חוות דעת מומחה

הנדון: דירה מס' [REDACTED] ברחוב [REDACTED], [REDACTED].

שם המומחה: [REDACTED]
מקום עבודה: אלגן הנדסה
כתובת: פנחס לבון 35, נתניה 42701

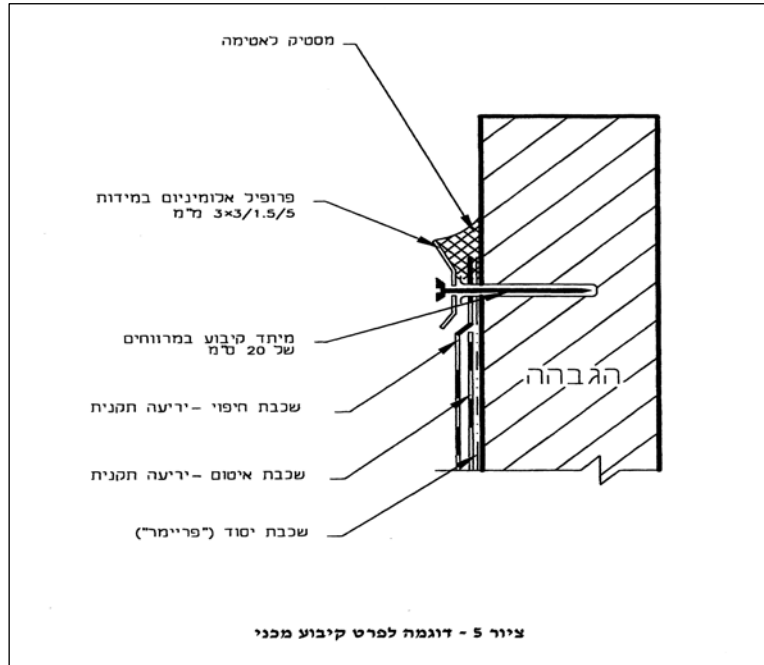
לדירה גג שטוח מעל קומה עליונה. בגג בוצע איטום מיריעות ביטומניות מצופים באגרנט דק. אותרו ליקויים הבאים:

1. לא בוצע קיבוע מכני של קצה העליון של יריעות כנדרש בת"י 1752 חלק 2 (2000) סעיף 4.2.4.2, ציטוט:

מכוון שפרט ביצוע של אף מים אינו תואם הנדרש בתקן (ראה סעיף הבא) יש לבצע קיבוע מכני של קצה העליון היריעות. (עלות תפורט בסעיף הבאה).

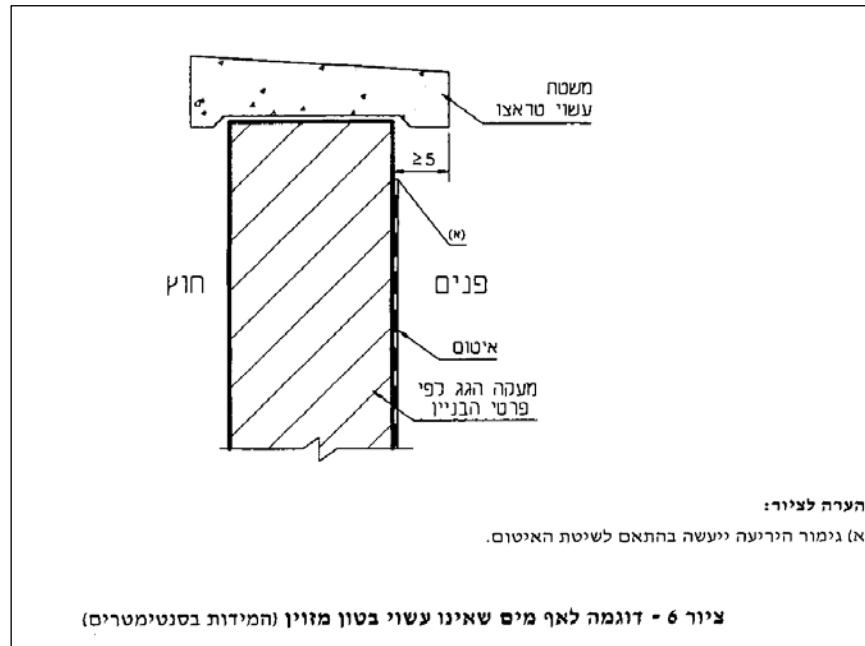
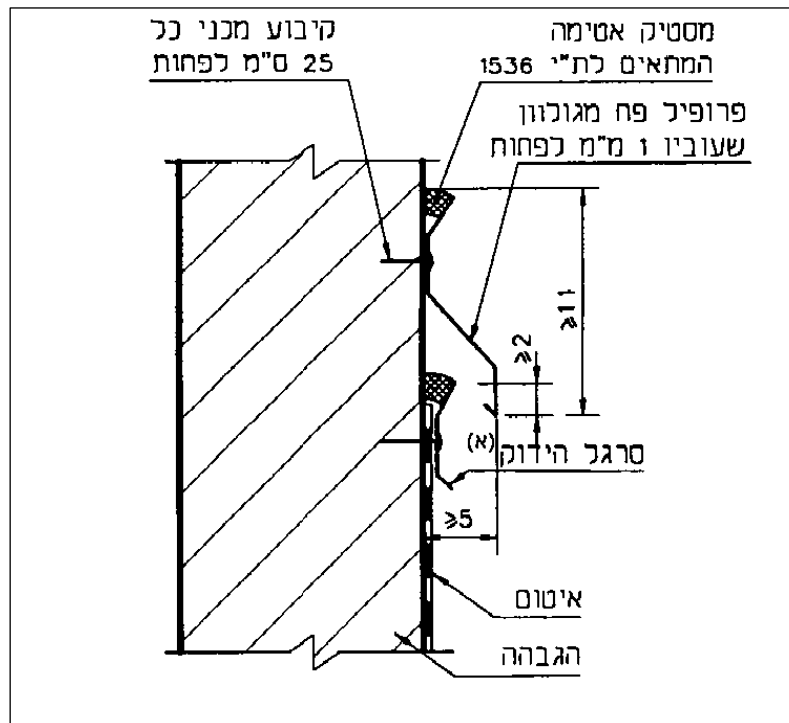
2. אף מים בהגבהה בוצע שלא בהתאם לנדרש בת"י 1752 חלק 1 (1988), סעיף 3.2.1, ציטוט:

פרטי ביצוע אף מים מפורט בציור 6 שבתקן.

אורך בליטה של אבני קופינג הקיימים הינו 2.5 ס"מ לעומת 5 ס"מ המינימליים הנדרשים.

כמו כן קצה היריעות ביטומניות נמצאת במרחק של כ-90 ס"מ מתחת למפלס תחתית אבן הקופינג ולא בסמוך אליו. יש לבצע פרט ביצוע אף מים מפרופיל פח מגולוון וקיבוע מכני של קצה העליון היריעות ביטומניות בסרגלי חיזוק בהתאם למפורט בציור מס' 7 שבתקן:

(. מ"א * ש"ח/מ"א = ש"ח)

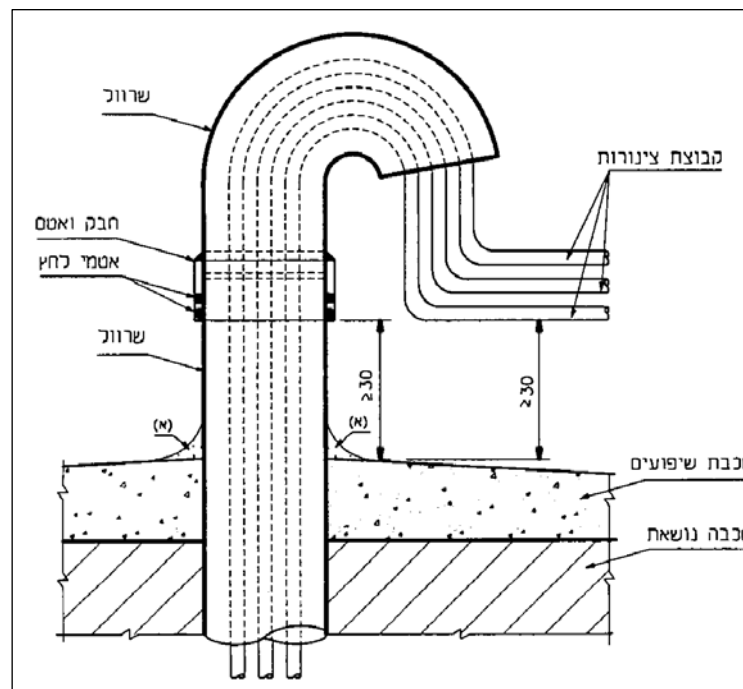
3. פריסת היריעות איטום בגג בוצעה שלא בניצב לכיוון זרימת המים כנדרש בתקן ישראלי ת"י 1752 חלק 2 (2000) סעיף 5.2, ציטוט

(. מ"ר * ש"ח/מ"ר = ש"ח חמומלץ לבצע שכבה איטום נוספת ע"י יריעות עם כוון הנדרש)

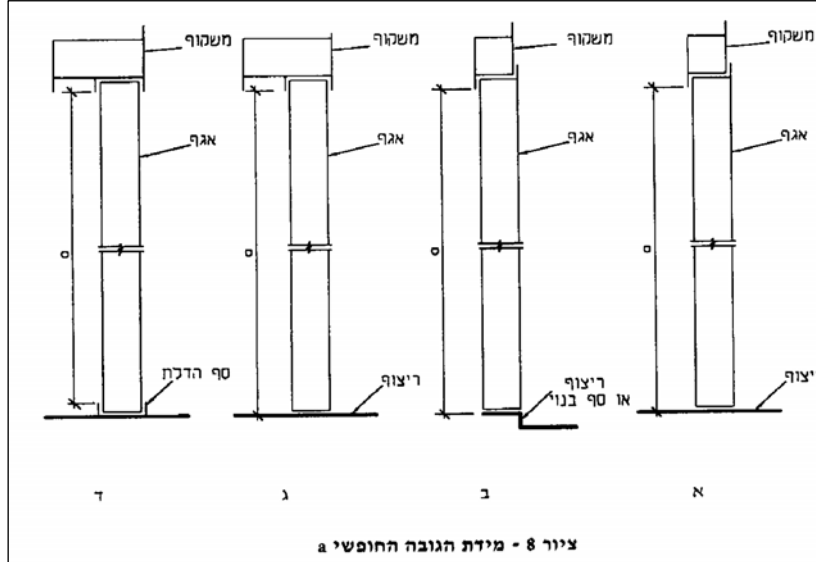
5. שפשופים, שריטות ומעיקות בצד חיצוני של שלבי אלומיניום בתריסי גלילה של חלונות ודלתות אלומיניום בדירה.
הפגמים בפרופילי אלומיניום באזור משטחים העיקריים אסורים ע"פ ת"י 1068 חלק 2 (2000) סעיף 202.1, ציטוט:

הפגמים אותרו בשלבי תריס ב:

- חלון חדר שינה בקומה עליונה (3 שלבים).
- וויטרינה חדר שינה בקומה עליונה (10 שלבים).
- וויטרינה חדר שינה בקומה תחתונה (5 שלבים).
- דלת יציאה למרפסת סלון (18 שלבים).
- וויטרינת סלון (2 שלבים).

(. ש"חיש להחליף חלקים הפגומים)

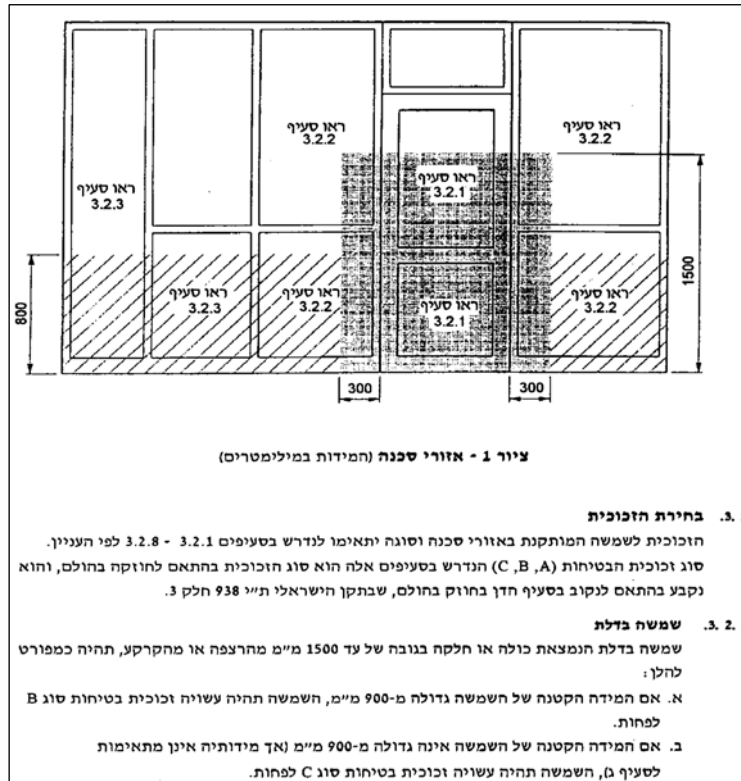
7. גובה החופשי בוויטרינה חדר שינה בקומה תחתונה הינו 195 ס"מ לעומת גובה מינימלי של 198.6 ס"מ הנדרשים בת"י 4001 חלק 1 (1999) סעיף 3.3, ציטוט:

לתיקון יש לכוון תריסי גלילה חשמלי בוויטרנה כך שתיפתח גבוהה יותר. (עלות פורטה בסעיף קודם).

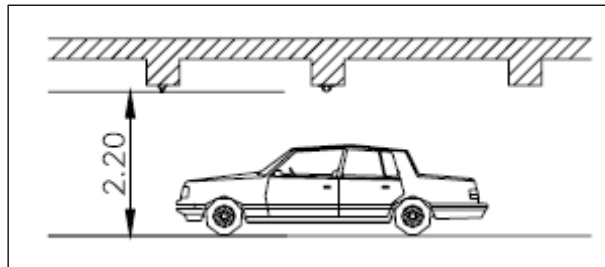
4. עקמומיות ועיבוד לקוי בתקרות:

- מרכז הסלון.
- בתפר בין תקרה לבין מחיצה המפרידה עם חדר רחצה בחדר שינה הורים.
- בתקרה מעל הדלת בחדר שינה הסמוך לחדר אמבטיה.
- מעל חלון בחדר שינה של קומה עליונה.
- יש ליישר ולתקן כולל צביעת תקרות במלואן למניעת הטלאים (ש"ח).

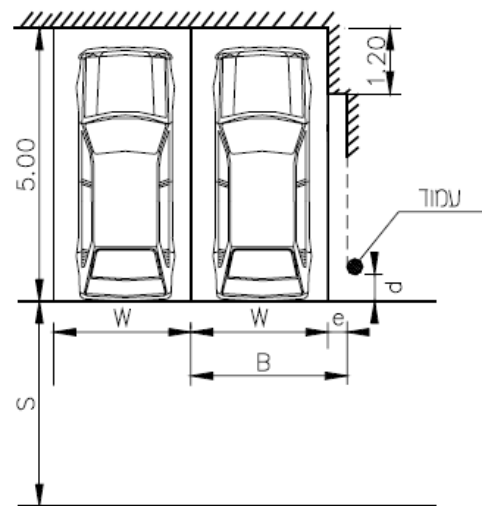
לא מומלץ לתיקון.
 2. רוחב חניות הנמצאות בין 2 קירות הינו 279-283 ס"מ במקום 300 ס"מ המינימליים הנדרשים. הדרישות לרוחב מזערי של חניות מפורטות בהנחיות לתכנון חניה של משרד התחבורה (פרק 'ד' תכנון חניונים) סעיף 9.4 וטבלה 9, ציטוט:
 9.4 מידות משטחי חניה ניצבת בין עמודים וקירות.
 12 מתאר את המידות המושפעות מקיומם של עמודים וקירות בסמוך לתאי החניה הניצבת.

במידה והיתר בניה לבניין התקבל אחרי שנת 2001 הליקוי לא ניתן לתיקון. יש להיעזר בשמאי מקרקעין לאפשרות ירידת ערך של מבנה.
